ГОСТ 18932-73 - Кольца резьбовые с укороченным профилем для трубной цилиндрической резьбы диаметром от 4" до 6". Конструкция и основные размеры

ГОСТ
18932—73

Изменение № 1 ГОСТ 18932—73 Кольца резьбовые с укороченным профилем для трубной цилиндрической резьбы диаметром от 4" до 6". Конструкция и основные размеры

Черт. 1

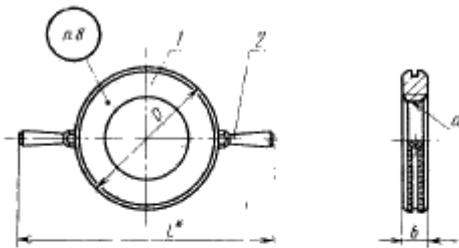
Пункты 2, 3. Таблицы 1, 2. Графа «Резьба». Заменить слова: «Номинальный размер, дюймы» на «Обозначение размера резьбы», «Число ниток на 1"» на «Число шагов на длине 25,4 мм».

Пункт 2. Таблица 1. Графу «Обозначение колец» изложить в новой редакции:

Пункты 2, 3. Пример условного обозначения. Заменить слова: «болта с правой резьбой труб. 4''» на «наружной резьбы правой G4», «Кольцо 8216—0120» на «Кольцо 8216—0125», «Кольцо 8216—0120/001» на «Кольцо 8216—D(25/001)»

8216—0125
8216—0126
8216—0127
8216—0128
8216—0129

Черт. 2

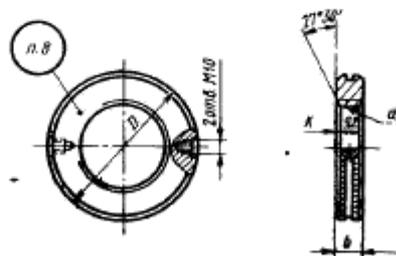
Пункт 3. Таблица 2. Графу «Обозначение колец» изложить в новой редакции:

8216—0125/001
8216—0126/001
8216—0127/001
8216—0128/001
8216—0129/001
